**Aménagement d'une ligne de BHNS
entre les PK 0,0 à 5,2**

**Annexe D - Audit de sécurité et
suivi motivé**

Audit de Sécurité

Au stade de la conception

Plan HN53-A1-A3-1485-URB-0117

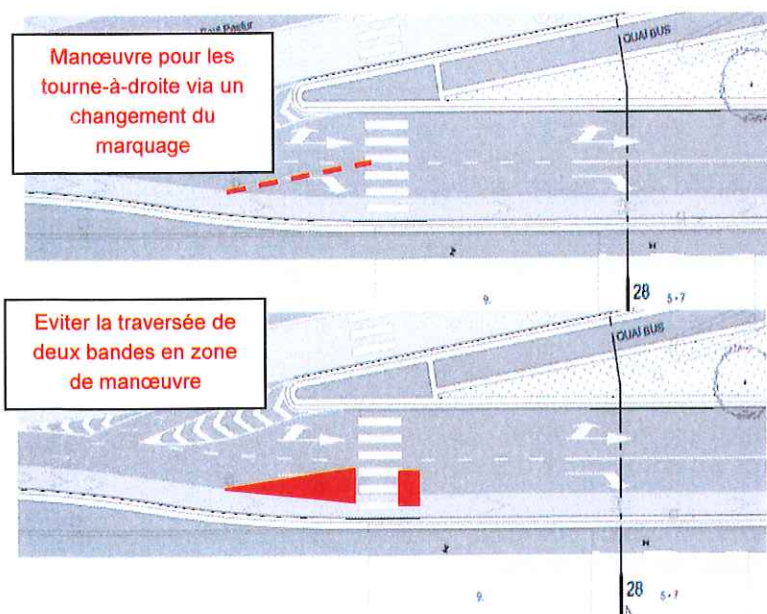
R30. Les tout-droit sont sur base du plan hors feu mais ne le sont pas sur base de la fiche carrefour. Ceci est à clarifier.

R31. Il conviendrait de revoir le marquage pour que cela soit les véhicules tournant à droite qui effectue une manœuvre et non ceux allant tout droit.

R32. La traversée piétonne envisagée à cet endroit est non régulée et dans une zone de manœuvre de véhicule. Ce qui peut augmenter les risques pour les piétons. Une option serait d'ouvrir la bande de tourne-à-droite après la traversée piétonne afin de diminuer la longueur de la traversée. Ce qui est compatible avec la remarque précédente.

R28	O	Une attention particulière sera apportée, lors des études de projet, à la signalisation verticale. Spécifiquement, l'itinéraire devant être emprunté par les cyclistes sera clairement établi.
R29	N	L'ilot sur lequel il est demandé d'implanter le poteau de feu ne peut être un ilot non franchissable. En effet, les convois exceptionnellement lourds doivent franchir le pont sur les voies de chemin de fer en suivant un axe les amenant à circuler sur cet ilot. Un échange avec la Direction de la Sécurité des Infrastructures routières du SPW a permis d'arriver à la conclusion que le poteau de feu pouvait être maintenu à son emplacement actuel, la gestion du mouvement de tourne-à-gauche se faisant par un feu fléché, le tout-droit étant maintenu à l'orange clignotant.
R30	O	Les fiches carrefours ont été remises à jour afin de correspondre aux plans de demande de permis d'urbanisme.
R31	O	Le marquage a été adapté dans les plans de demande de permis d'urbanisme pour que la manœuvre soit faite par les véhicules effectuant le tourne-à-droite.

Remarques	Suivie : O / N / partiel	Justifications
R32	O	L'ouverture à deux bandes de circulations est nécessaire pour obtenir un gabarit suffisant pour les convois exceptionnels (largeur de 6,00 m) allant dans la rue de la Vilette. Ainsi, un ilot franchissable a été ajouté sur les plans de demande de permis d'urbanisme afin de sécuriser la traversée tout en maintenant un itinéraire compatible avec les convois exceptionnels.
R33	P	Le mouvement de tourne-à-gauche est donné en même temps que le mouvement de tout-droit. Il n'y a donc aucun risque de blocage du carrefour suite à une remontée de files dans le sas. Par ailleurs, les plans de demande de permis ont été mis à jour, modifiant dès lors la disposition des feux.
R34	O	Les plans de demande de permis d'urbanisme ont été mis à jour, modifiant dès lors la disposition des traversées piétonnes et leur permettant d'éviter des détours.
R35	O	Des vérifications de manœuvres par des poids-lourds dans l'aménagement prévu ont été réalisées et sont reprises aux annexes 3 et 4. Ces manœuvres peuvent effectivement être réalisées par un poids-lourd.

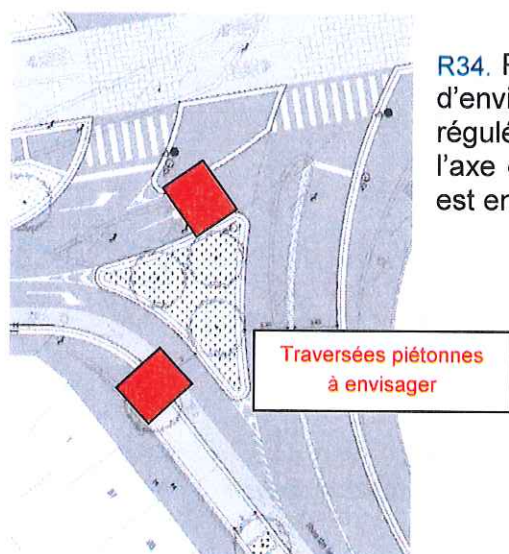
R33. Le sas des tourne-à-gauche est très court en regard des données de la fiche carrefour. En cas de stockage de plusieurs véhicules, il peut y avoir blocage des tout-droit ou des tourne-à-gauche par des véhicules en attente.

R34. Pour éviter des détours pour certains piétons, il serait judicieux d'envisager deux traversées piétonnes supplémentaires : une non régulée dans le by-pass vers l'arrière de la gare et une régulée dans l'axe de la N53. En regard des données de la fiche carrefour, ceci est envisageable.

Plan HN53-A1-A3-1485-URB-0118

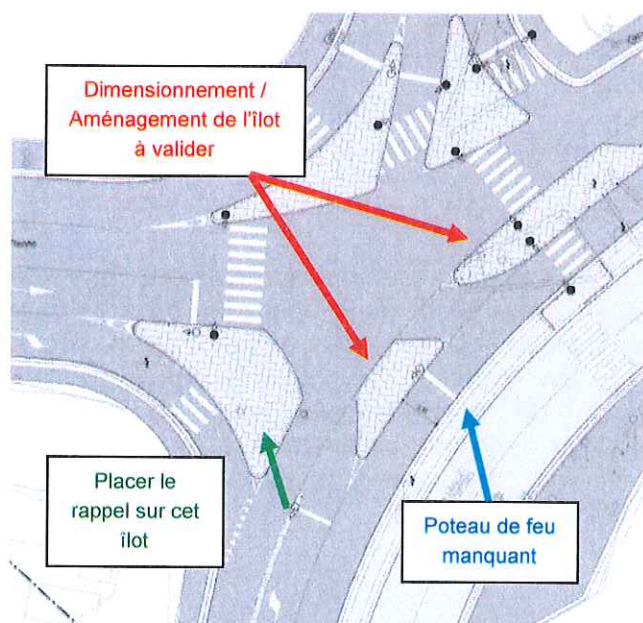
R35. Il conviendrait de valider les dimensions ou l'aménagement de ces îlots en saillie en regard de la giration des véhicules, surtout les poids-lourds, en tourne-à-gauche N53 vers Rue de Marchienne et en tout-droit Rue de Marchienne vers la gare.

R36. Pour les tourne-à-gauche, l'îlot n'est pas assez large pour y placer un poteau de feu. Celui-ci se fera accroché rapidement. Le rappel peut être placé sur l'îlot en sortie de la rue de Marchienne.

R36	O	Les plans de demande de permis d'urbanisme ont été mis à jour. Le feu réglementaire est positionné sur l'ilot dans le prolongement de la voie de tourne-à-gauche, tandis qu'un rappel est positionné, comme suggéré, sur l'ilot en sortie de la rue de Marchiennes.
R37	O	Les plans de demande de permis d'urbanisme ont été mis à jour. Le feu réglementaire de la bande de tout-droit vers la gare a bien été ajouté sur l'ilot de séparation avec les voies bus.
R38	O	Les plans de demande de permis d'urbanisme ont été mis à jour. Le marquage du passage pour piétons a été adapté.
R39	O	Les plans de demande de permis d'urbanisme ont été mis à jour. Le marquage des flèches de rabattement a été ajouté.
R40	O	Les plans de demande de permis d'urbanisme ont été mis à jour. Le mouvement de tourne-à-droite vers la rue de Marchienne depuis le R9 n'est plus géré par feux.
R41	P	Les plans de demande de permis d'urbanisme ont été mis à jour. Spécifiquement, le conflit entre l'entrée des véhicules dans le giratoire et la bande de sortie des bus et cyclistes a été fortement réduit. Il n'a pas pu être totalement supprimé faute d'espace disponible.

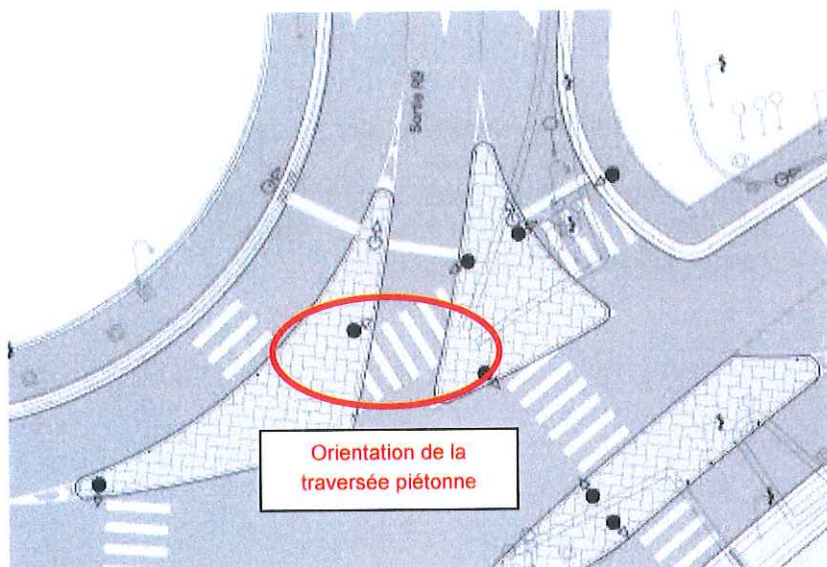
R37. Pour les tout-droit vers la gare, il manque le poteau de feu à droite.

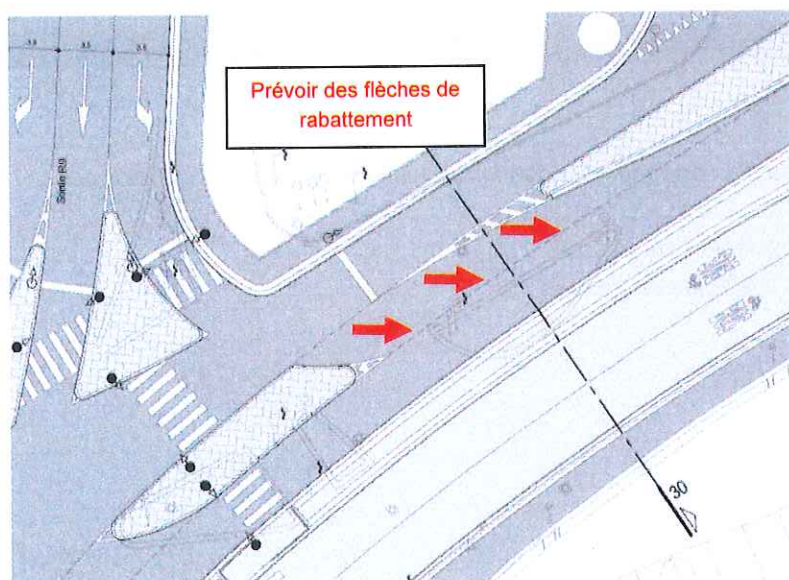
R38. La traversée piétonne est mal orientée sur la bande tout-droit. Les bandes blanches doivent être parallèles à l'axe de la voirie.

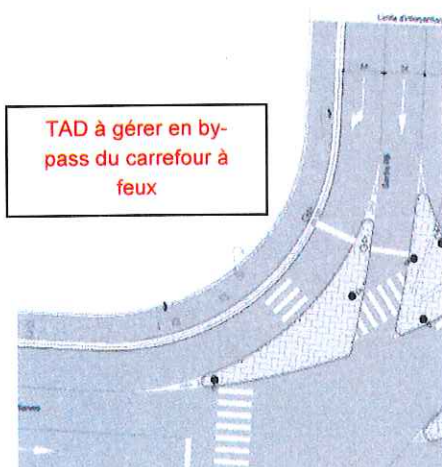
R39. Pour les tourne-à-gauche vers la gare, prévoir éventuellement des flèches de rabattement.

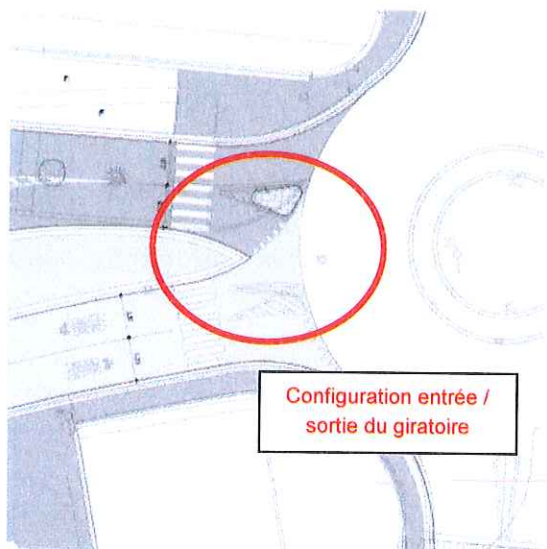
R40. Les tourne-à-droite vers la rue de Marchienne pourraient être gérés hors feux. Ils ne sont en effet en conflit avec aucun usager motorisé. En outre, dans la fiche carrefour, il était considéré comme hors feux. Néanmoins, si le passage est uniquement sur appel, une régulation du mouvement est possible et à mettre en regard avec le nombre de piétons.

R41. Nous attirons l'attention sur le fait que l'entrée des véhicules dans le giratoire se fait dans la bande de sortie pour les bus et les cyclistes. Il pourrait y avoir des véhicules qui bloquent la sortie des bus (mobilité) ou empêche l'accessibilité des vélos (sécurité).
